4. PREIS: «STARTUP»

LOSINGER MARAZZI AG MIT CHRIST & GANTENBEIN AG

Beurteilung der Jury

Ansicht Dornacherstrasse

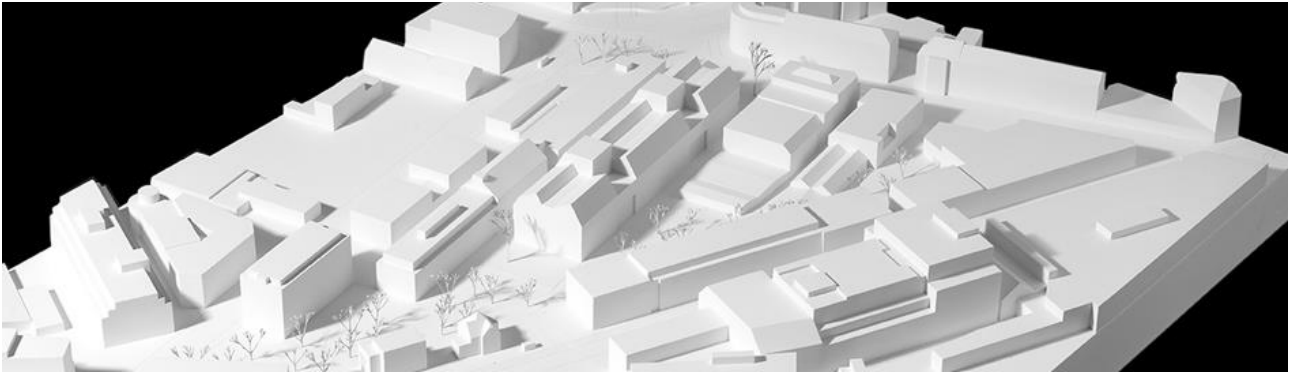
Der Gesamtausdruck des Gebäudes wirkt bei aller Sympathie für den konsequenten Bezug zum gewerblichen Hintergrund des Ortes doch zu sehr bestimmend und verweist in keiner Weise auf die darin beheimatete Wirtschaftsschule, welche mit ihrem gesunden Selbstbewusstsein auch einen wesentlichen Beitrag zum laufenden Transformationsprozess des Quartiers leisten will und könnte. In diesem Sinne wird die Beanspruchung eines höheren Interpretationsspielraumes im eigenen Regelwerk zugunsten eines spezifischen und adäquaten Bildes für die Wirtschaftsschule vermisst.
